宇宙開発委員会技術評価部会
M-3S II ロケット特別小委員会報告書について

宇宙開発委員会技術評価部会は、文部省宇宙科学研究所（以下、「宇宙研」という。）のM-3S II ロケット8号機（平成7年1月15日打上げ）に生じた不具合に関する原因の究明及び今後の対策等について、技術的に詳細に調査審議するため、去る2月10日、部会内に「M-3S II ロケット特別小委員会」（以下、「特別小委員会」という。）を設置した。同特別小委員会においては、2月24日以来9回の会合を重ねて報告書がとりまとめられ、技術評価部会は6月12日に同報告書を了承した。

図2 8号機の機体の振動と姿勢制御系の動作
(ロケットの振動は誇張して表現されている。)

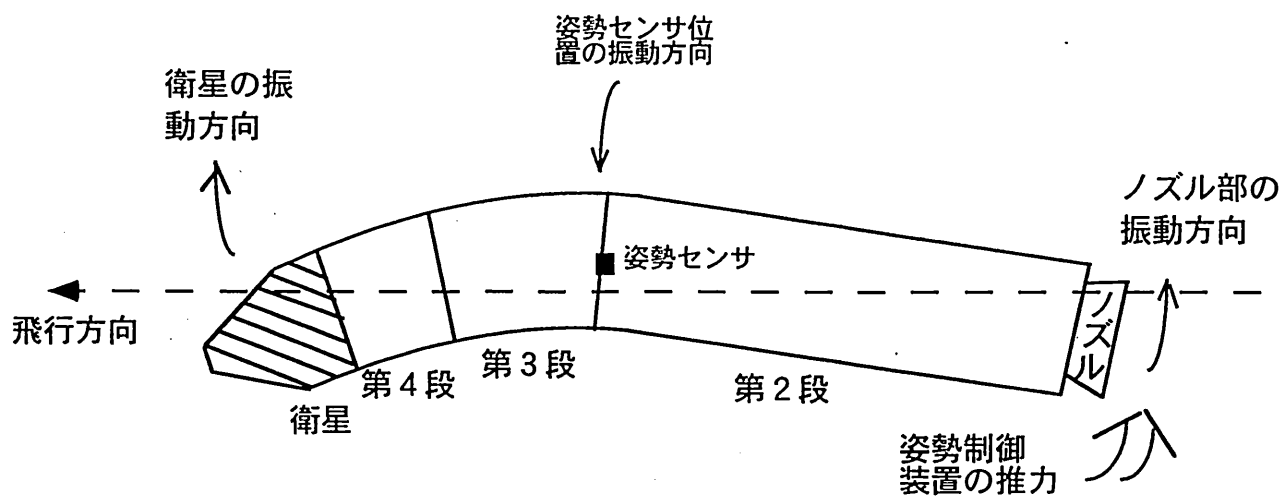
- ・ 1～7号機においては今回のような曲げ振動は全く検出されなかったが、8号機においてはEXPRESS衛星が従来よりも重いため、ロケット機体の曲げ振動が予想よりも大きくなりやすい状況となっていた。
- ・ このため、第2段先端の姿勢センサが上記の振動を検知し姿勢制御装置が頻繁に動作した。
- ・ その際、姿勢制御装置の動作のタイミングなどが8号機においては振動を抑制するのに効果的ではなくなり、むしろ結果的にその振動を増大させるような関係になっていた。(図2参照)

- ・ 8号機においてはEXPRESS衛星が従来よりも重いため、ロケット機体の曲げ振動が予想よりも大きくなりやすい状況となっていた。
- ・ このため、第2段先端の姿勢センサが上記の振動を検知し姿勢制御装置が動作した。
- ・ その際、姿勢制御装置の動作のタイミングなどが8号機においては振動を抑制するのに効果的ではなくなり、むしろ結果的にその振動を増大させるような関係となっていた。

- ① 振動の発生に対しては、ロケット機体の振動解析等を行い、必要があれば、ロケット第2段の姿勢制御系のコンピュータプログラムに、姿勢制御装置がロケット機体の振動を効果的に抑制するようなタイミングで動作するためのプログラムを追加するなどの対策を実施すること。
- ② ロケット第4段からの送信電波の中断に対しては、従来以上に部品の信頼性管理や工程管理等に慎重を期すこと。また、より振動や衝撃に強いリレーの使用等について検討すること。

図3 ロケット第4段に設置された機器

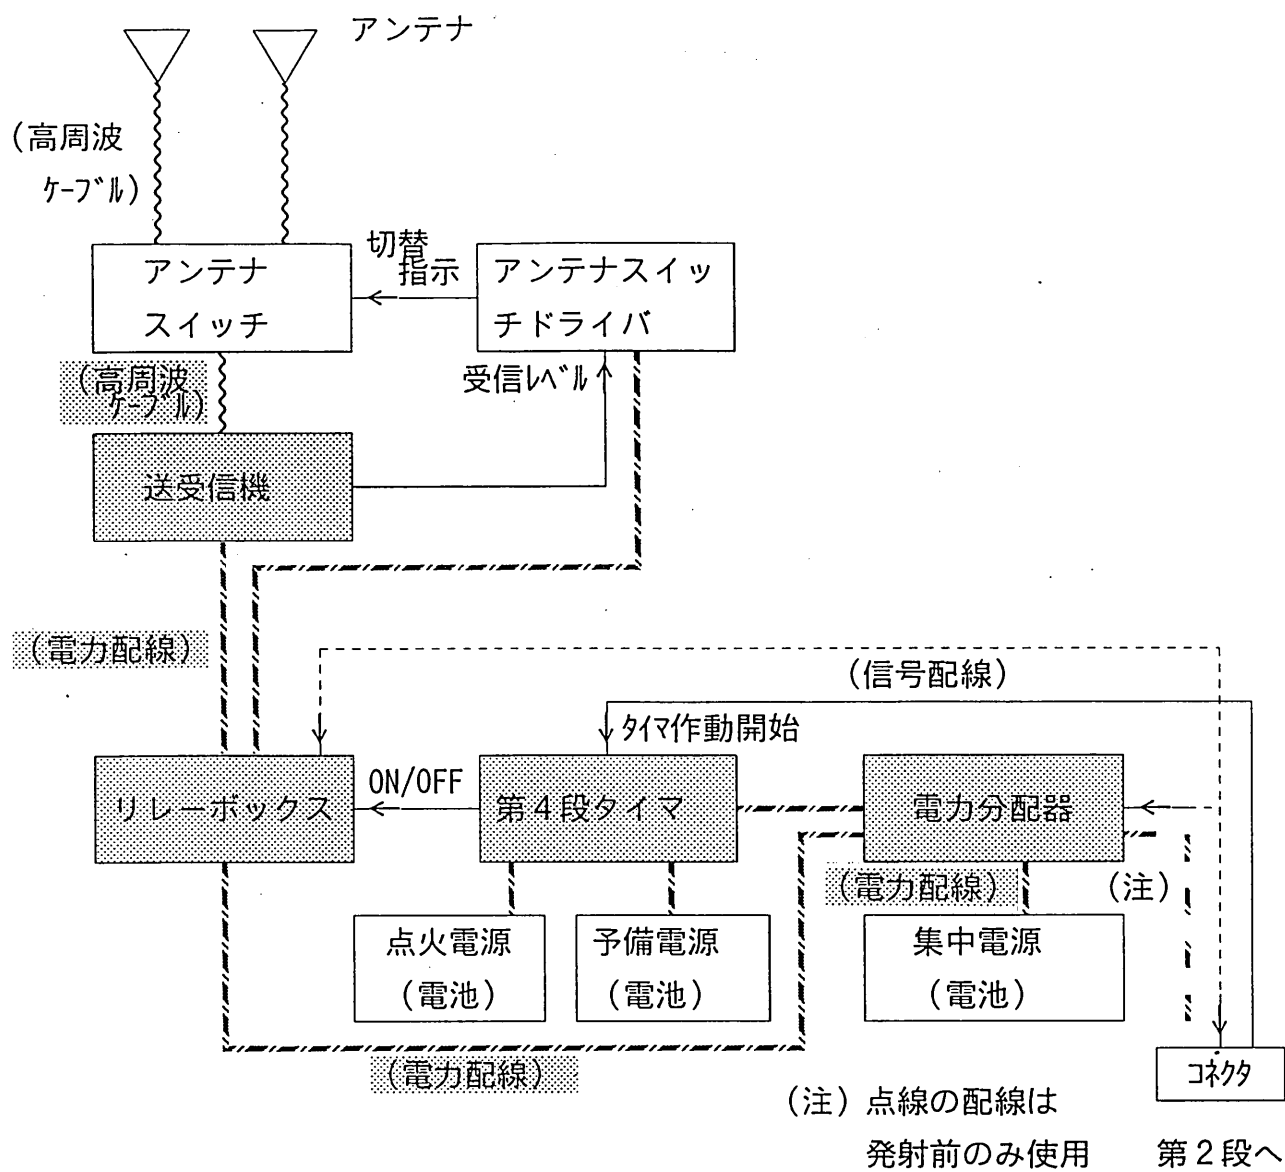
- ・ ロケット第4段に搭載された機器(図3参照)のうち、送受信機、第4段タイマ(第3段や第4段の点火等を制御)、リレーボックス(第2段から第4段の送受信機に切り換えるためのリレーを内蔵)、電力分配器(電池の電力を各機器に分配)、電力配線及び高周波ケーブルが故障を起こした可能性がある。

これらの可能性をさらに絞り込むことは、第4段にテレメトリ装置が設置されておらず、電波が突然断となった以外に第4段に搭載された関連機器の状況に関する情報がないため困難。

図4 Mロケットの研究開発体制

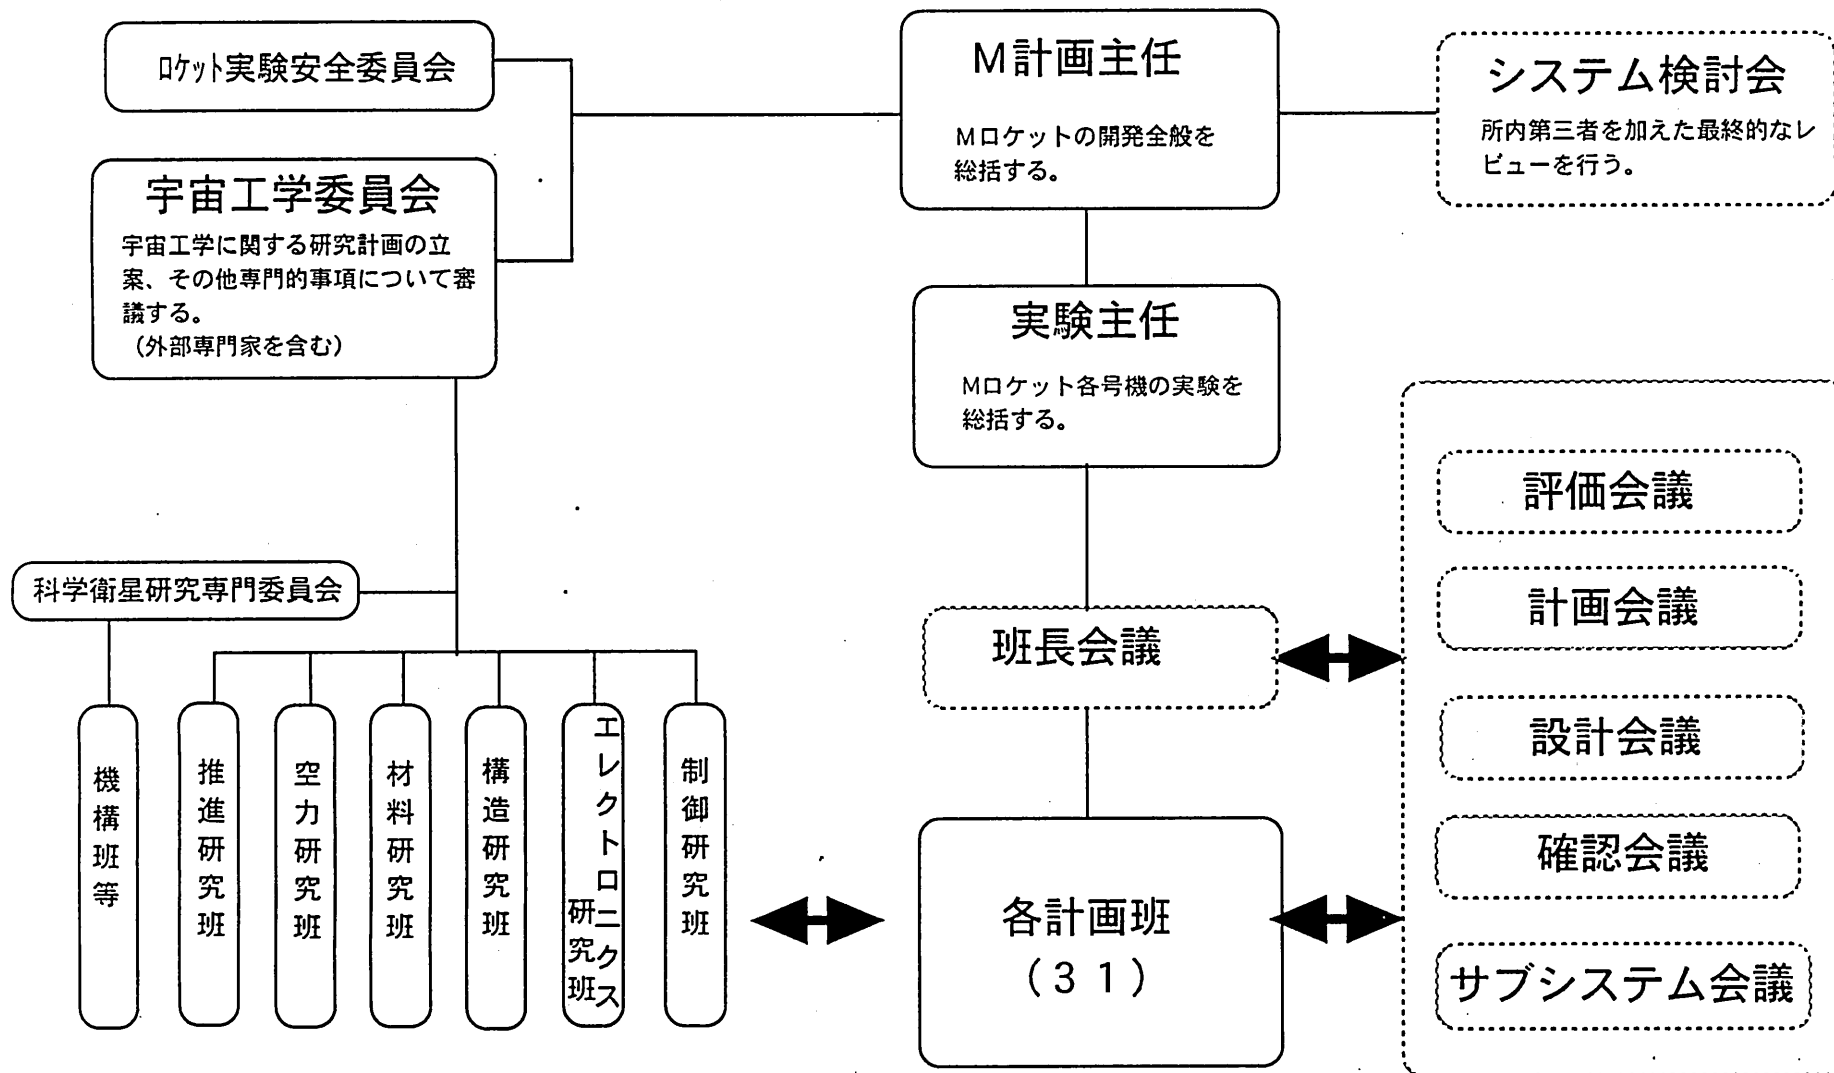
今回の事例により、例え実績を積み重ねたロケットであっても、わずかな変更点が大きな影響を及ぼす可能性があることが判明したことから、宇宙研において以下のような用心深いチェック体制を確立する必要がある。

- ・ 従来から変更された点とその影響の可能性について考える項目を網羅し、これらの変更点に関連して従来の検討時における各種条件等の範囲とそれを越える項目を明記したチェックリストを作成して、そ

これらの項目について具体的に検討を行うこと。

- ・ 上記の場合に、信頼性等をより確実に確保するため、必要に応じて適時的確に宇宙工学委員会等の関連分野の外部専門家の助言を受ける機会を十分に確保すること。
- ・ 各担当部門がより慎重な検討を行うことはもとより、システム検討会等の場における審査体制を強化し、各担当部門が相互に検討、確認を行うこと。
- ・ なお、各号機毎の小さな変更によって生じる問題点が発見し易くなるよう、必要な地上試験設備を整備し、シミュレーションモデルの精密化を図るとともに、過去の飛行データを十分活用できるようにコンピュータによるデータベースを整備することが望ましい。
